Nr. înreg.: 12327 / 28.03.2019

Referință: clarificări 9 la documentația de atribuire a contractului de execuție lucrări de construcție de rezervoare pentru depozitare țiței - un rezervor nou de capacitate 2.500 mc, în incinta Stației de pompare Orlești și un rezervor nou de capacitate 2.500 mc, în incinta Stației de pompare Poiana Lacului

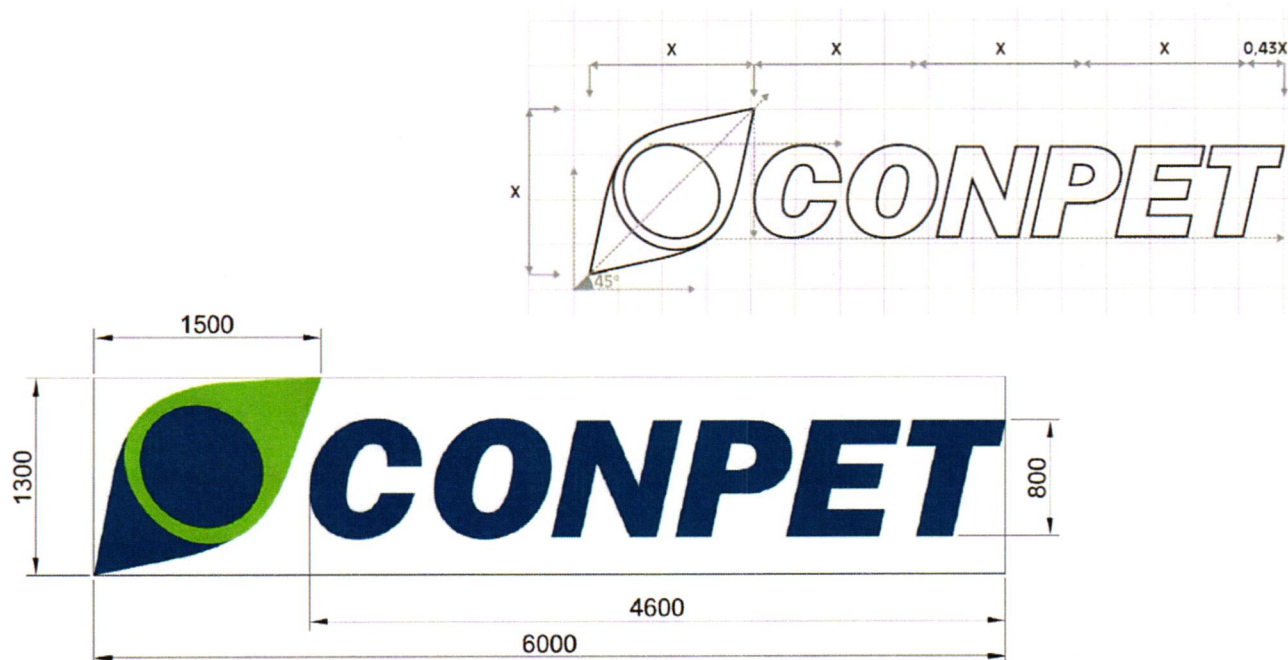
13. Întrebare: Referitor la antemasuratorile/deviz 175138 si 174148 - poz.20

20 6001110 - Autocolant sau vopsea pentru aplicarea siglei Conpet -1.0 buc

In antemăsurătoare am identificat numai poz.20 , care este un cod de procurare material.

Vă rugăm să clarificați modul în care se va cota montajul autocolantului/ vopsirea pentru aplicarea siglei. **Transmiteți antemăsurătoare/deviz revizuit care să cuprindă și această operație.**

Răspuns: Se va cota montaj sigla.
